Stadt Friedrichstadt

Bebauungsplan Nr. 3, 15. Änderung - „Seerosenufer“

Auswertung

der Stellungnahmen aus den frühzeitigen Beteiligungen gem. § 3 (1) BauGB und § 4 (1) BauGB
sowie der Stellungnahmen der Nachbargemeinden gem. § 2 (2) BauGB

Gekennzeichnetes Flurstück 118

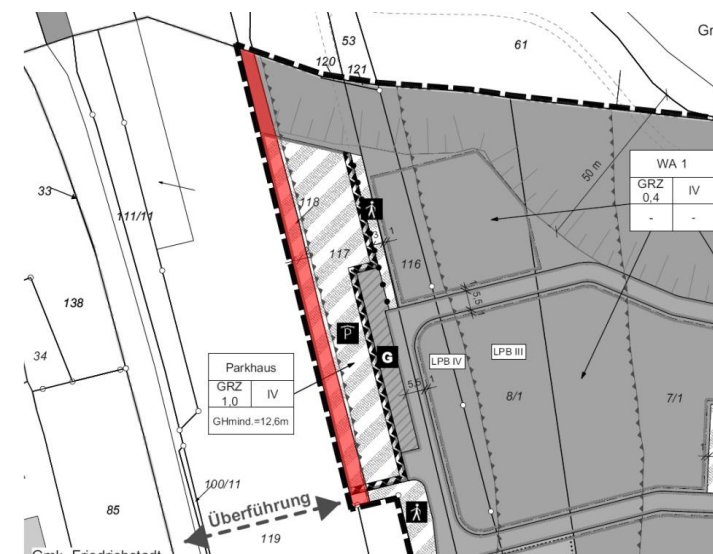
Der Planung des Parkhauses als Grenzbebauung stimmen wir nach Prüfung der Unterlagen zum jetzigen Zeitpunkt nicht zu. Die Abstandsflächen sind grundsätzlich einzuhalten.

Ebenso ist das auf dem Flurstück 118 eingetragene Grundbuchrecht zugunsten der DB zu beachten. Auf diesem Flurstück befinden sich erdverlegte Fernmeldekabel und ein Kabel des WSD (Wasser- und Schifffahrtsdirektion).

Standort, Lage und Ausgestaltung des Parkhauses wird in direkten Abstimmungen mit der Deutschen Bahn festgelegt.

Auch das eingetragene Grundbuchrecht auf dem Flurstück 118 sowie die verlegten Kabel in diesem Bereich werden in direkter Abstimmung mit der Deutschen Bahn berücksichtigt / gesichert / verlegt.
